<b>CONCEPTO TÉCNICO SOBRE NECESIDAD DE ESTUDIOS DETALLADOS DE AMENAZA Y RIESGO POR FENOMENOS DE REMOCIÓN EN MASA DENTRO DEL TRÁMITE DE LICENCIA URBANÍSTICA</b>	Código:	GPR-FT-10
		Versión:	04
		Fecha de revisión:	21/06/2011

<b>1.1 CONCEPTO TÉCNICO No. CT:</b>	<b>7292</b>
<b>1.2 ÁREA:</b>	Análisis y Mitigación del Riesgo
<b>1.3 COORDINACIÓN:</b>	Estudios y Conceptos Técnico
<b>1.4 REFERENCIA CRUZADA RADICADO FOPAE:</b>	2013ER26194 – 2014ER4714
<b>1.5 RESPUESTA OFICIAL No.</b>	RO-68526

<b>2.1 SOLICITANTE:</b>	Curaduría Urbana # 1
<b>2.2 PROYECTO:</b>	Paseo Bolívar
<b>2.3 LOCALIDAD:</b>	2. Chapinero
<b>2.4 UPZ:</b>	88. El Refugio
<b>2.5 BARRIO O SECTOR CATASTRAL:</b>	Los Rosales
<b>2.6 DIRECCIÓN:</b>	Avenida Carrera 1 # 83-52/62/80/84 (*)
<b>2.7 CHIP:</b>	AAA0093PYEP-AAA0093PXDM-AAA0093PXHY- AAA0093PXJH (*)
<b>2.8 MANZANA CATASTRAL:</b>	22
<b>2.9 PREDIO CATASTRAL:</b>	24 – 10 – 11 - 12
<b>2.10 ÁREA (Ha):</b>	0.212540 (**)
<b>2.11 FECHA DE VISITA:</b>	Diciembre 20 de 2013

Figura 1. Localización general del proyecto Paseo Bolívar ubicado en los predios de la Avenida Carrera 1 # 83-52/62/80/84 en el Plano Normativo de Amenaza por Remoción en Masa del POT (Decreto 364 de 2013), el cual se encuentra en Amenaza Media.

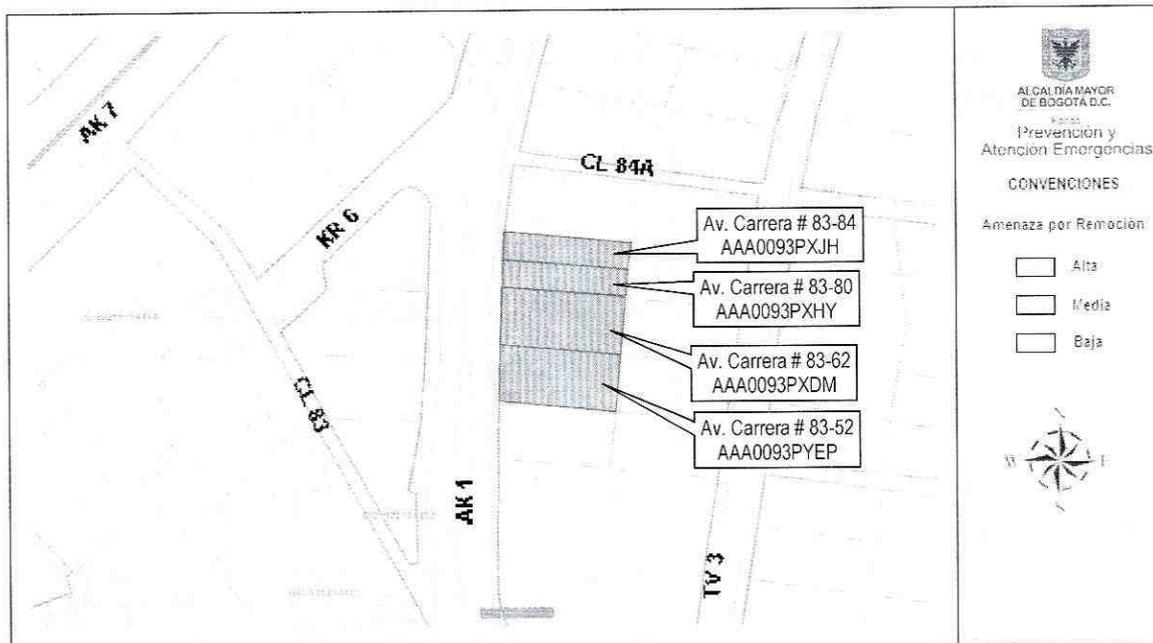
Conforme con el plano normativo de “Amenaza por Remoción en Masa” del Plan de Ordenamiento Territorial de Bogotá–POT, el sector en el que se localiza el proyecto Paseo Bolívar ubicado en los predios de la Avenida Carrera 1 # 83-52/62/80/84, en la Localidad de Chapinero, se encuentra en una zona de Amenaza Media por procesos de remoción en masa (Figura 1)

**Foto 1.** Vista sur – norte del sector donde se va a adelantar el proyecto Paseo Bolívar ubicado en los predios de la Avenida Carrera 1 # 83-52/62/80/84, en la Localidad de Chapinero. Imagen tomada de Google Earth

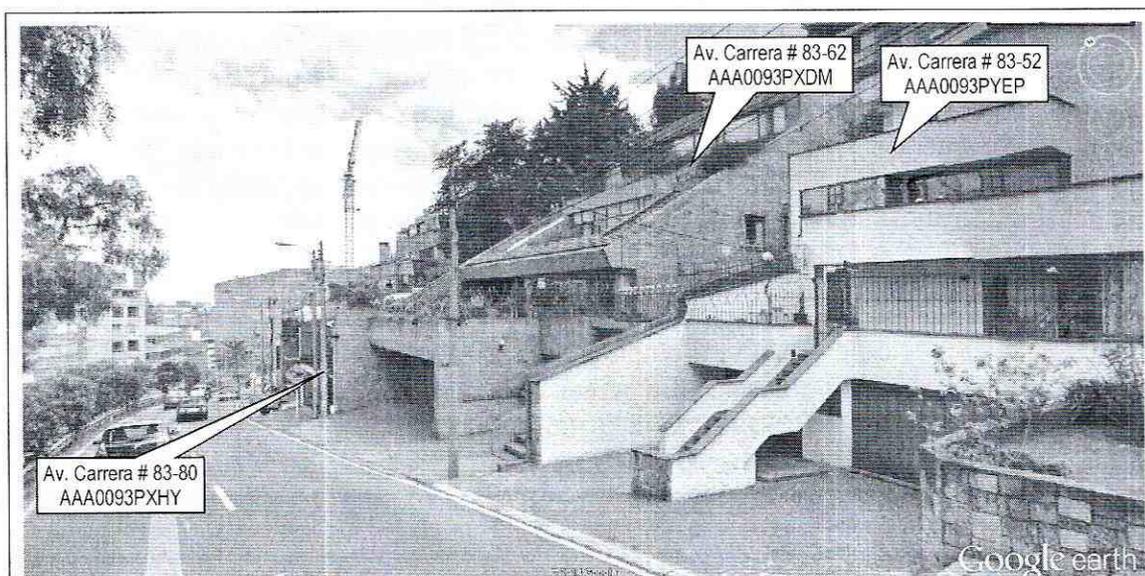
La zona de interés cuenta con un uso de suelo urbano, que corresponde a un sector consolidado con densidad de construcción alta principalmente residencial, en un terreno con pendiente media, contando con vías principales pavimentadas y sistemas de recolección de aguas lluvias y aguas residuales. En el sector se encuentran edificaciones hasta de diez (10) niveles de altura, las cuales cuentan con varios sistemas estructurales entre los que se destacan los sistemas de pórticos en concreto, en el momento de la verificación técnica adelantada, las edificaciones de la zona no evidenciaban daños o patologías que permitan identificar o definir la presencia de procesos de remoción en masa en el área del proyecto (Fotografía 1 y 2).

Con base en la inspección visual realizada al momento de la visita técnica, se identificó que sobre los predios de la Avenida Carrera 1 # 83-52/62/80/84, de la Localidad de Chapinero, se emplazan edificaciones de dos (2) y tres (3) niveles, concebida en lo que según la inspección visual pudiera ser un sistema de muros de carga; edificaciones que tampoco reflejan afectaciones por procesos de remoción en masa de carácter local y/o general, ya que no se encontraron evidencias de ellos en la zona de influencia del proyecto. A pesar de lo anterior, se advierte que cualquier intervención que se realice, debe tener en cuenta la presencia de la infraestructura aledaña (principalmente de la Avenida Circunvalar), por lo que el responsable del proyecto debe garantizar en todo momento la estabilidad general del lote y su entorno, lo anterior enmarcado en los Artículos 15 y 16 del Decreto 332 de 2004.
